第4章 交差点の設計基準に関する問題

4.1. 細街路との無信号交差点における事故防止に有効な設計手法の看過

改定ガイドラインが示す幹線道路と細街路の交差点の設計指針 (国土交通省 et al., 2016, pp.II-58-II-59) は車の速度を抑制して事故を防止するという発想を欠いており、交差角度の直角化や隅切り半径の縮小、速度抑制ハンプの設置といった手法に言及していない。それどころか、「自転車道の交差点側の境界部には、縁石の設置は省略できる」としており (国土交通省 et al., 2016, p.II-59)、設計例の図の歩道も全て切り開き形式である (国土交通省 et al., 2016, pp.II-58-II-61)。

図 II-30 車道混在を注意喚起する看板・路面表示の位置の例 (自転車専用通行帯の場合)

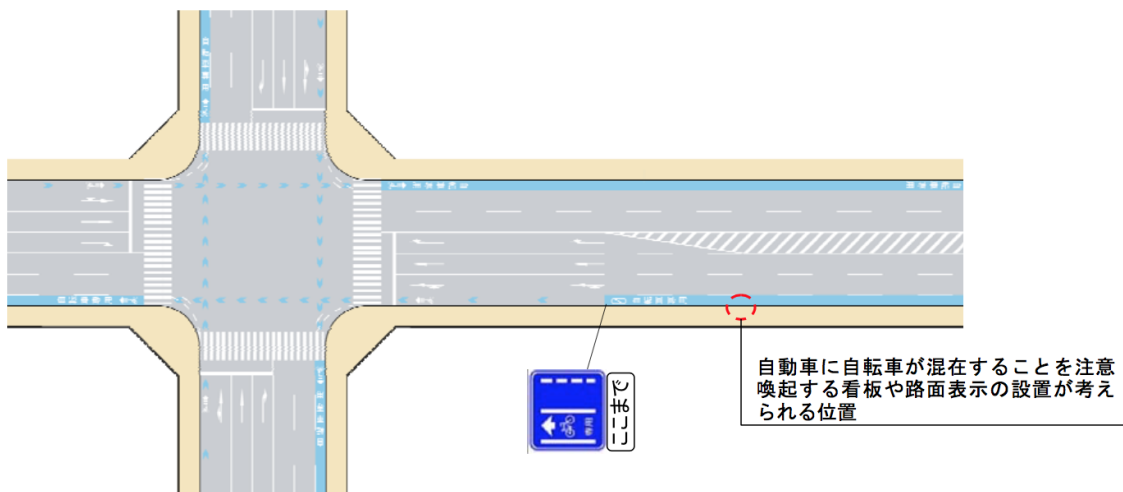
ここで、幅員が不足していない環境でも敢えて自転車専用通行空間を打ち切り、車と混在させる形態をガイドラインが示した背景には、初版ガイドライン策定前に開催された検討委員会(2012-02-g, p.11)に提出された山中英生委員の、

交差点直近までレーンをひくのは、米国やデンマークでは問題とされており、2段階停止の対策以外にも、事前にマージする対策など多様な対策が実施されています。

図Ⅱ-30 車道混在を注意喚起する看板・路面表示の位置の例
(自転車専用通行帯の場合)

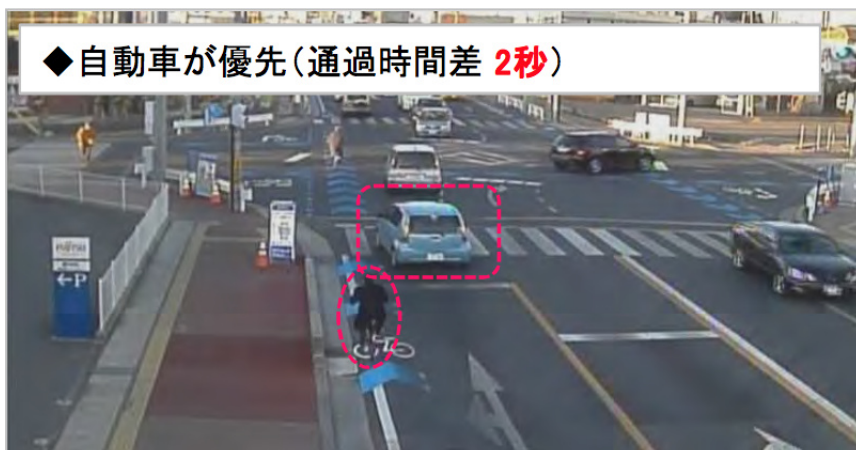
上図は改定ガイドラインが「混在」に分類する設計例である。しかし、多くのドライバーは可能な限り早いタイミングで自転車を追い越しておこうとするので、先行自転車が矢羽根上で信号待ちをしている場合、後続の左折車はその後ろに一列に並ぶのではなく、自転車の真横に停止したり、自転車の前方に割り込むと予想される。また自転車も、前方の左折車が縁石にギリギリまで寄っていない場合はその左脇をすり抜ける場合が多いので、交差点内で交錯が起りやすいと予想される。この挙動は宇都宮の実験で観察されている。

出典：国土交通省 et al. (2016, p.II-40) ※図は部分

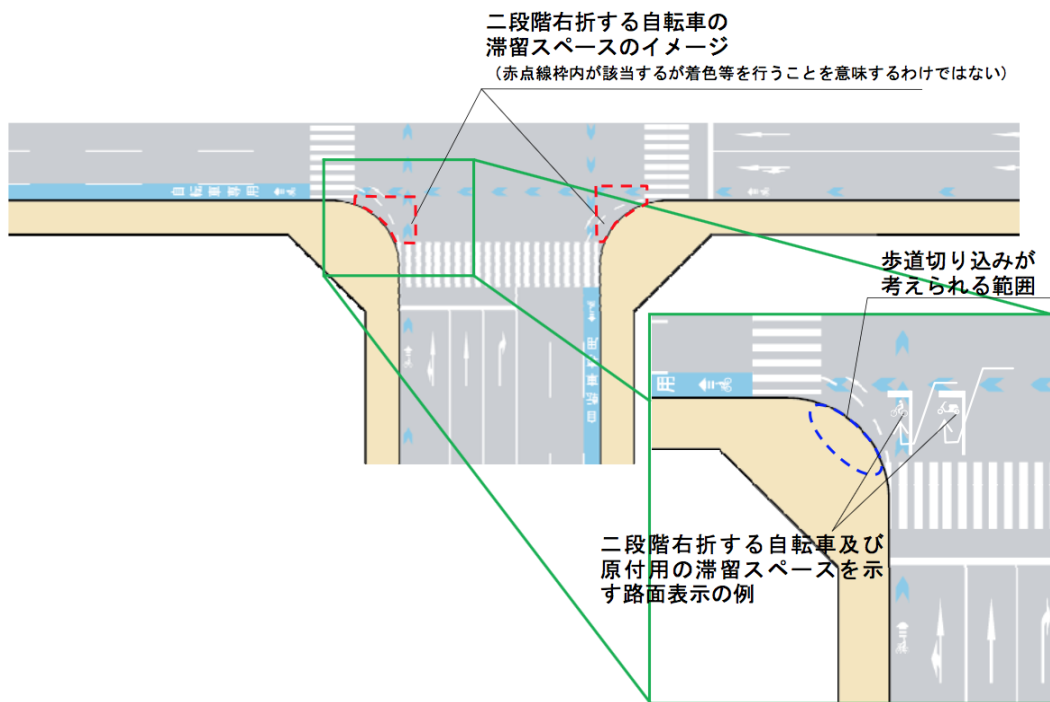
改定ガイドラインが示す二段階右折の滞留空間は、遮るものの無い車道のただ中であり、利用者にとって不安感が大きい。

改定ガイドラインの交差点構造に対し、protected intersection 構造は二段階右折時の滞留空間が交通島の縁石で車道から分離されており安心感が高い。また、その待機位置は交差点を直進する場合の信号待ちの位置と同じで直感的に理解しやすい。

図 II-64 分離帯による導流路がある交差点の例
(自転車専用通行帯の場合)

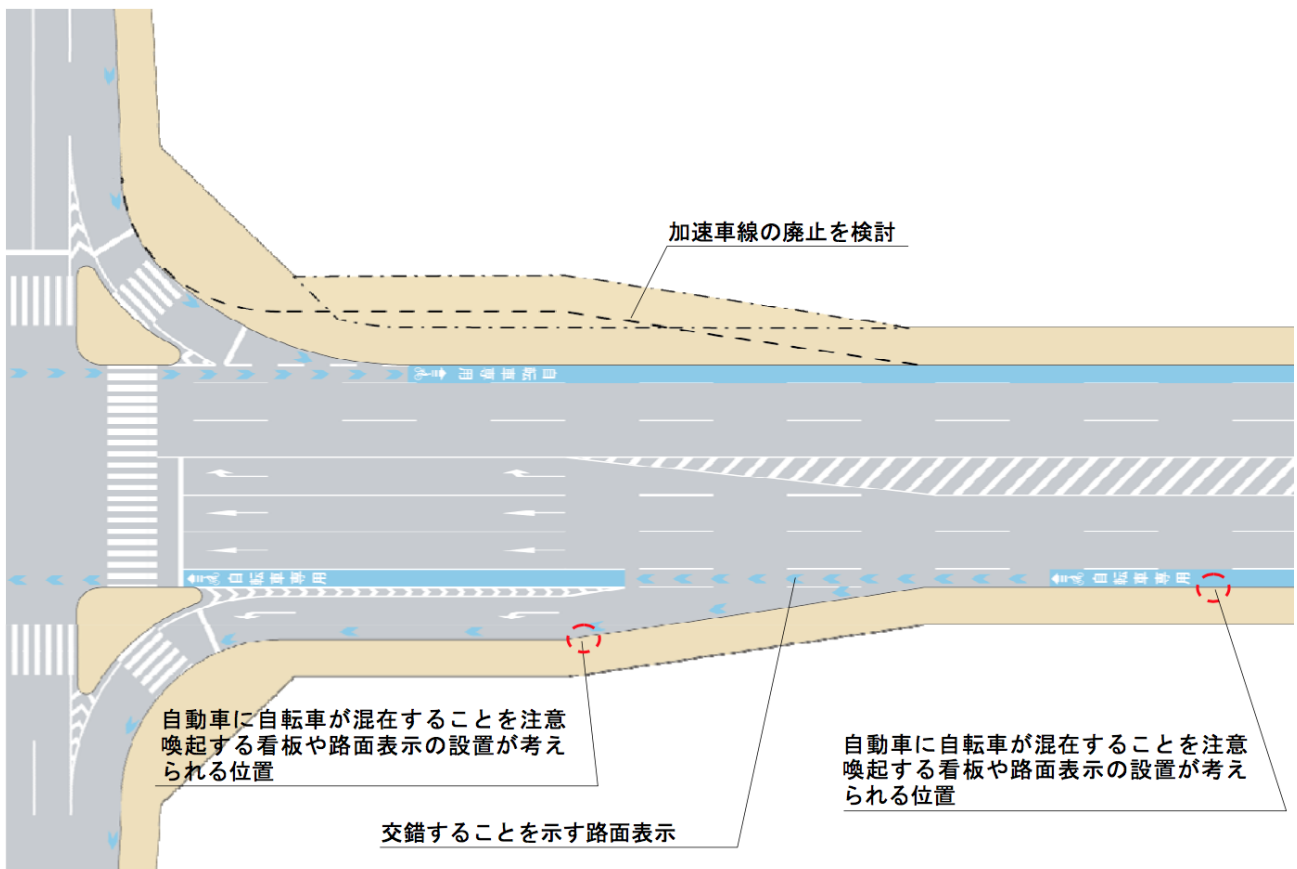
などを挙げている (国土交通省 et al., 2016, p.II-63)。しかしこのような鋭角な分流部は、車が本線上で大きく減速せずに左折導流路に進入できる事を意図した設計と言え、その本質を変えないまま看板や路面表示を追加しても、全てのドライバーが確実に速度を抑制し、自転車との衝突を回避するとは期待できない。また、動線交差部分での自転車と車の優先関係が構造的に曖昧な為、互いの運転行動の予測エラーから重大な事故に繋がる危険性が有る。

図 II-66 左折導流路のない左折可の交通規制が実施されている交差点の見直し例
出典：国土交通省 et al. (2016, p.II-65)

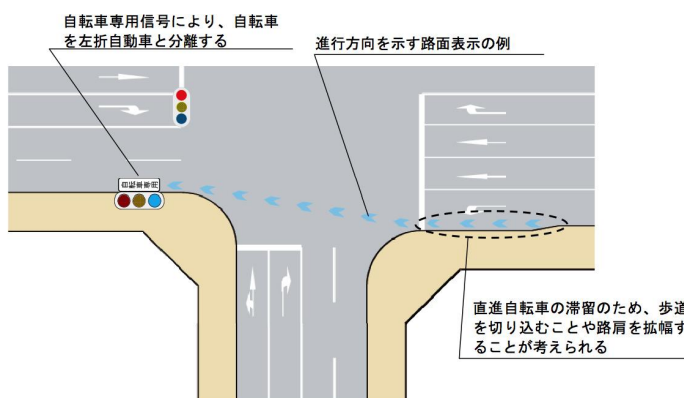
改定ガイドライン (国土交通省 et al., 2016, p.II-65) が示すもう一つの特例交差点の設計例で、「左折導流路のない左折可の交通規制が実施されている交差点」が挙げられているが、図示された構造は流出側の最外側車線に自転車と車が安全に並走できるだけの幅員が無く、交差点流出部で直進自転車が後続の直進自動車に高速で追突されたりサイドスワイプ (sideswipe) されるリスクが高いと考えられる。

出典：検討委員会 (2012-02-k, p.3)

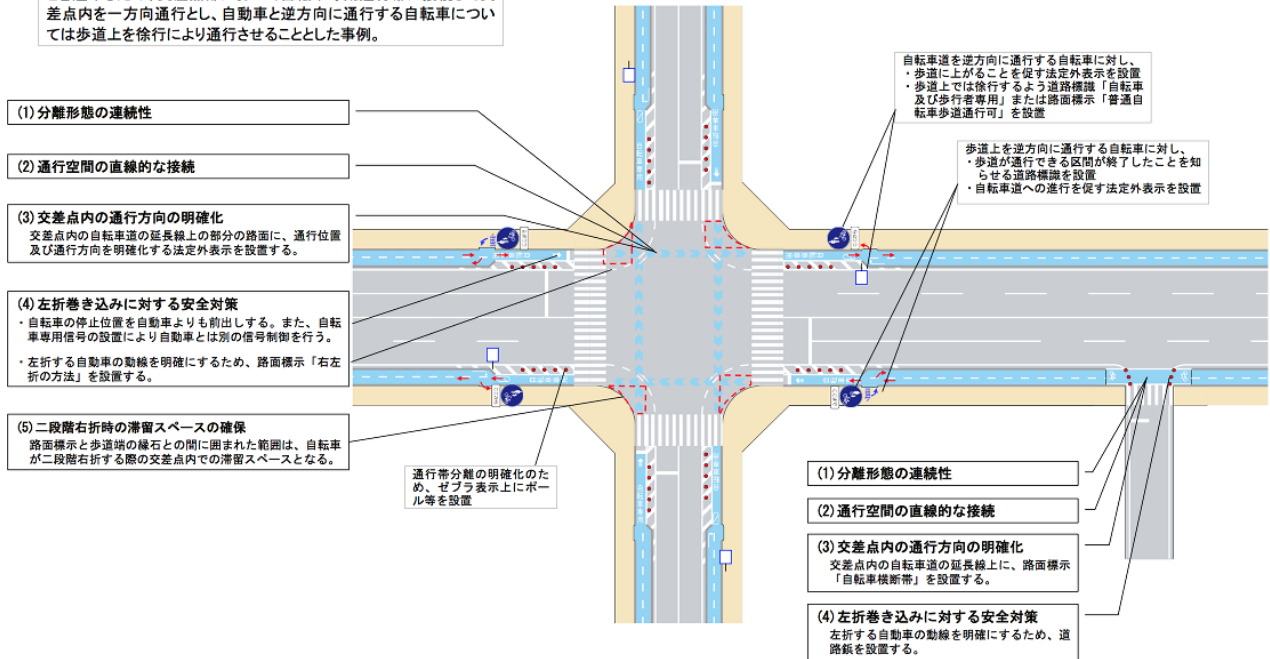
1例目は2012年2月に開催された検討委員会で配布された資料掲載の図である。画面左から自転車道を通行してきた自転車を交差点の手前で歩道に急角度に退出させようとしているが、このような急な線形では利用者が設計者の意図に反する挙動をしたり、ニアミスが高頻度で発生する事が分かっているので（木村 et al. 2011）、明らかに欠陥設計と言える。図を見た委員も、

対応例3は、双方向で走っている自転車、特に車と反対方向に自転車道の中を来る自転車が、サインで歩道に上がるようになっているが、正直に上がる人は少ないと思う。また、右側を走ってきて交差点に近づいて、左側を走っている自転車と交差するような形で歩道に上がる形になるが、そこで接触が起き得ることへの配慮が必要。できる限りこの3は実施しない方向でいただけたらありがたい。
